玄海原子力発電所3号炉、4号炉審査資料	
資料番号	TTG-029
提出年月日	2023年6月2日

玄海原子力発電所 3号炉及び 4号炉

標準応答スペクトルを考慮した地震動評価における
模擬地震波の作成及び基準地震動の策定について

2023年6月2日
九州電力株式会社

地震基盤相当面における模擬地震波の応答スペクトルの比較

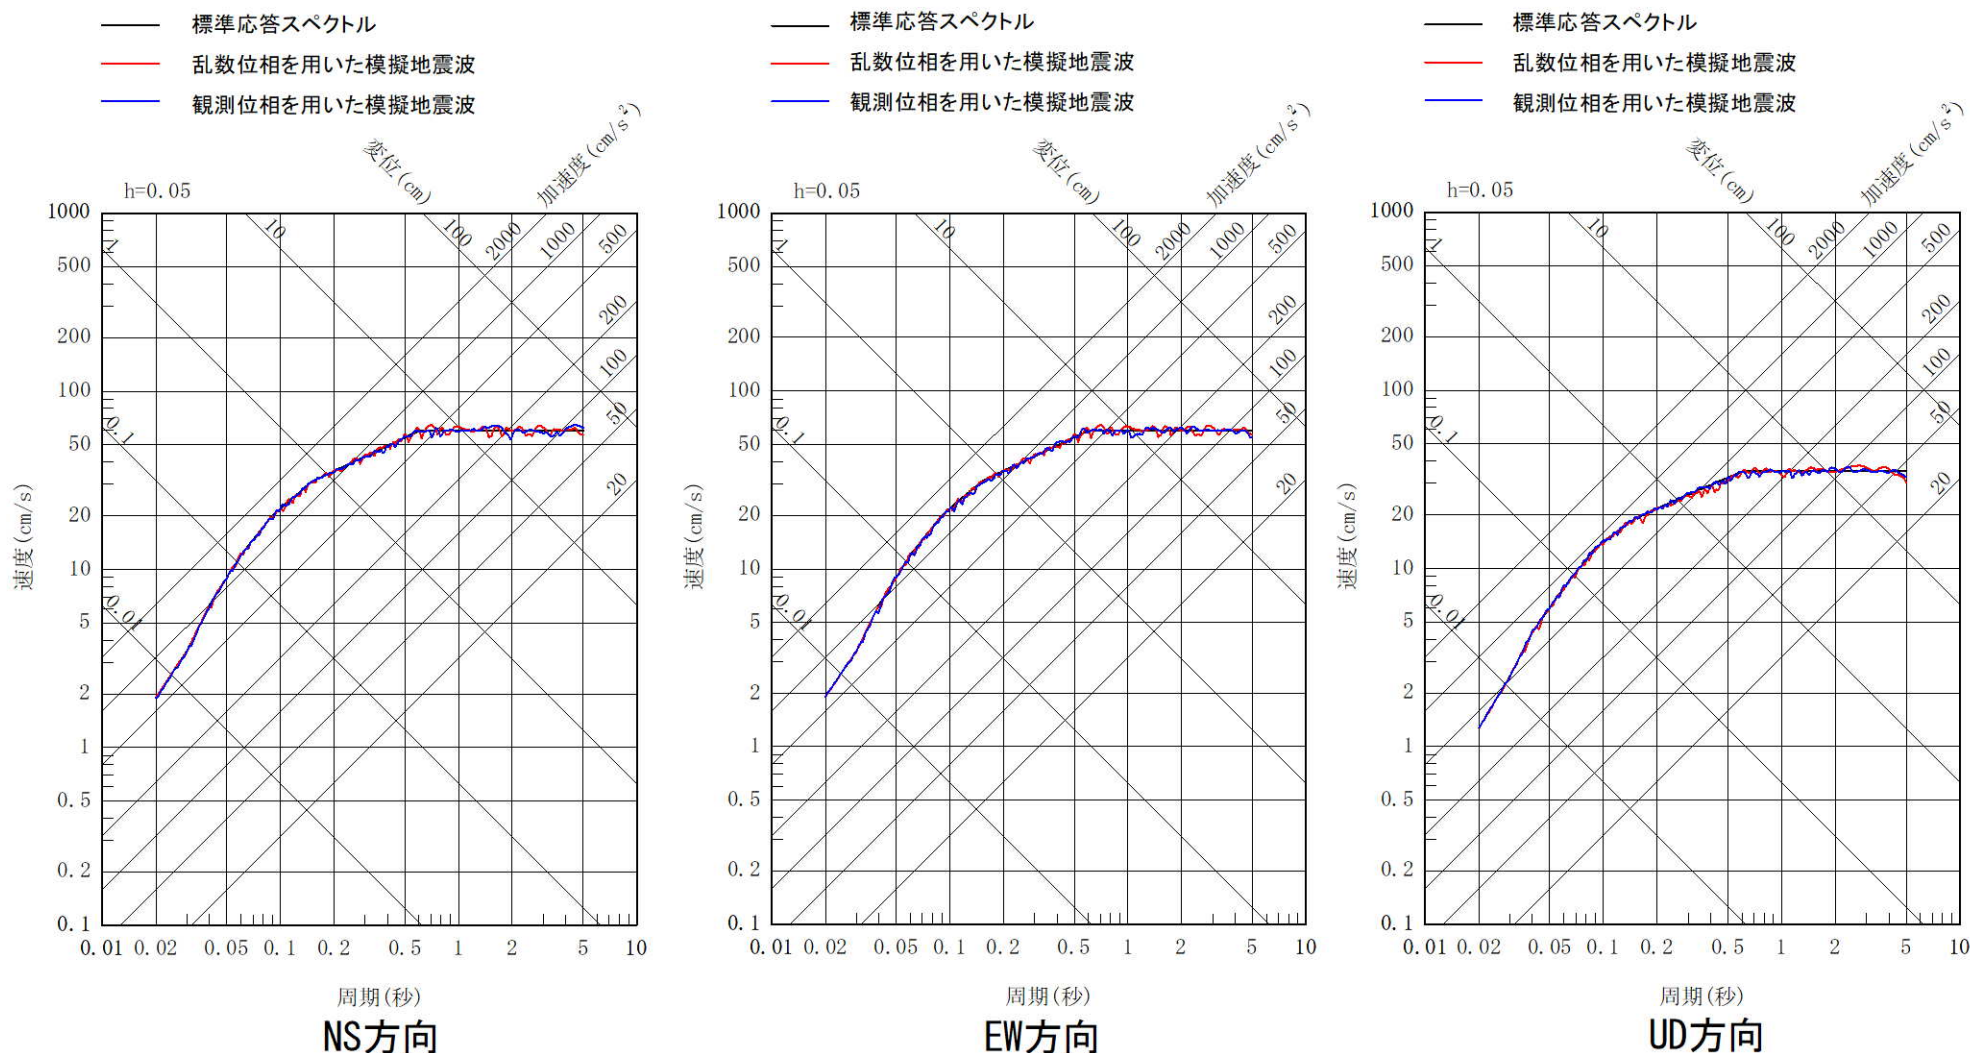
No.	コメント	指摘場所	対応状況
S-1	地下構造モデルの地盤減衰の設定について、既許可からの変更点の妥当性を説明すること。その際、地盤減衰の設定根拠としている地震観測記録が得られていない範囲（EL. -90m～EL. -200m）の地盤減衰の設定の妥当性についても併せて説明すること。	第983回 原子力発電所の 新規制基準適合性に 係る審査会合 （令和3年6月11日）	第1026回会合、 第1103回会合にて説明
S-2	地下構造モデルの変更に伴う既許可の基準地震動への影響について説明すること。		第1026回会合、 第1103回会合にて説明 TTG-030にて説明
S-3	地震基盤相当面について、設置許可基準規則解釈別記2の $V_s=2,200\text{m/s}$ 以上に対し、 $V_s=2,100\text{m/s}$ の層上面（EL. -200m）に設定したことの妥当性を説明すること。		第1026回会合にて説明
S-4	模擬地震波の作成について、複数の方法から一様乱数の位相をもつ正弦波の重ね合わせを採用した妥当性を説明すること。		説明方針： 第1097回会合にて説明 コメント回答： 今回説明（P20～P25）
S-5	既許可以降の観測・調査・分析などについて説明すること。		第1103回会合にて説明

- 乱数位相を用いた模擬地震波及び観測位相を用いた模擬地震波の応答スペクトルの比較を以下に示す。
- 両者の応答スペクトルは、標準応答スペクトルに適合するよう作成していることから、有意な差は見られない。

■ 地盤減衰（Q値）の見直しに伴う解放基盤表面での地震動レベルへの影響

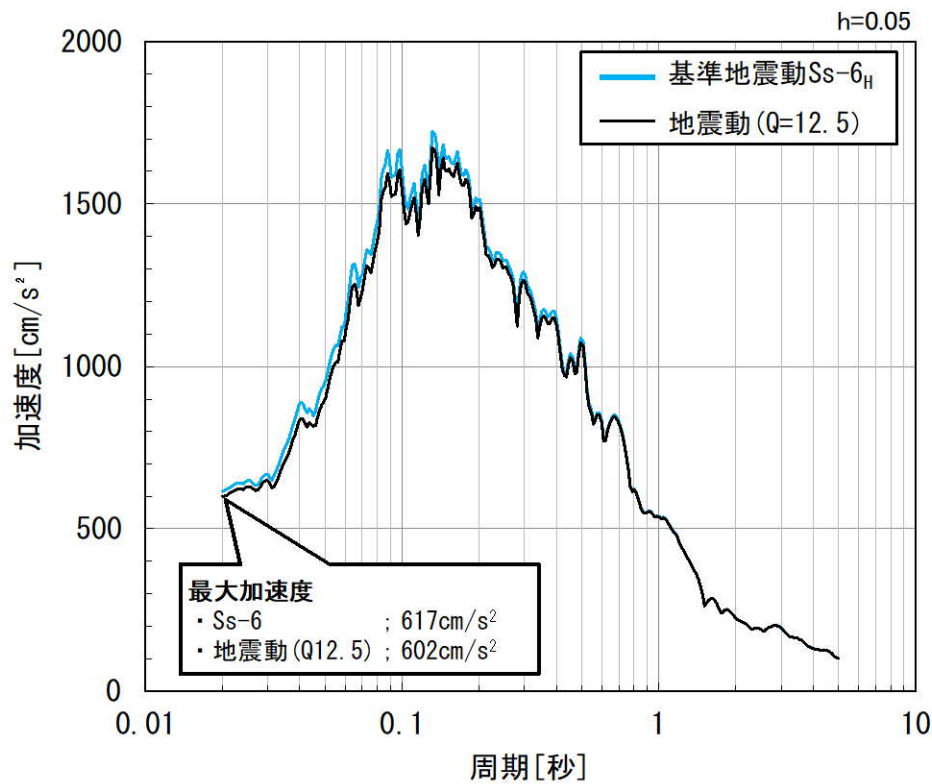
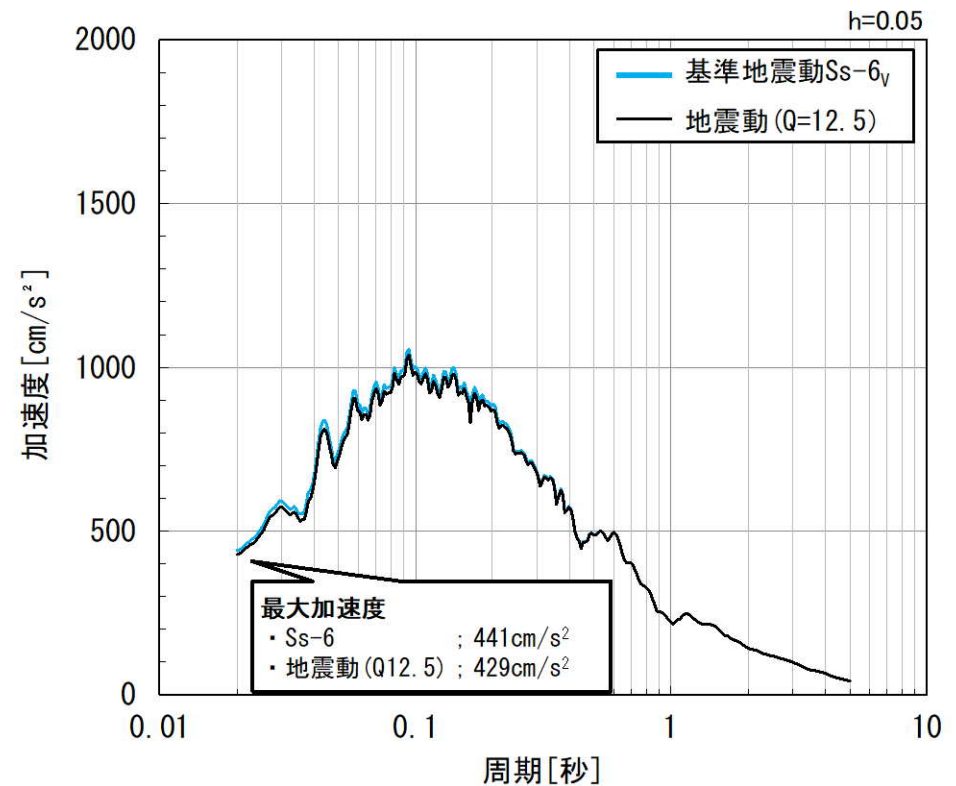
No.	コメント	指摘場所	対応状況
12	地下構造モデルについて、追加調査結果に見られる一部の周期帯におけるピークが適切に評価できていないことを踏まえ、検討すること。	第1103回 原子力発電所の 新規制基準適合性に 係る審査会合 (令和4年12月16日)	第1113回会合にて説明
13	鉛直方向の観測事実との整合性に係る検討、最深部地震計からEL. -200mまでの範囲の地盤減衰の設定の考え方を追加したうえで、全体の取り纏めとあわせて説明すること。	第1113回 原子力発電所の 新規制基準適合性に 係る審査会合 (令和5年2月10日)	第1142回会合にて説明
14	審査会合において確認した上下動の一部周期における観測記録との不整合の要因及び地下構造モデルへの反映要否についての考え方などを資料に反映すること。	第1142回 原子力発電所の 新規制基準適合性に 係る審査会合 (令和5年4月28日)	TTG-030にて説明
15	EL. -90mからEL. -200mの範囲の地盤減衰を $Q=16.7$ に設定した標準応答スペクトル用モデルと観測事実との比較結果について、資料に追加すること。		TTG-030にて説明

- 基準地震動Ss-6について、地盤減衰（Q値）の見直し前（ $Q=12.5$ ）の地震動との比較結果を下図に示す。
- 基準地震動Ss-6の最大加速度は、地盤減衰（Q値）の見直し前（ $Q=12.5$ ）の地震動に比べて、水平； 15cm/s^2 、鉛直； 12cm/s^2 大きくなっており、応答スペクトルの短周期帯でも基準地震動Ss-6が大きい傾向にあることを確認した。
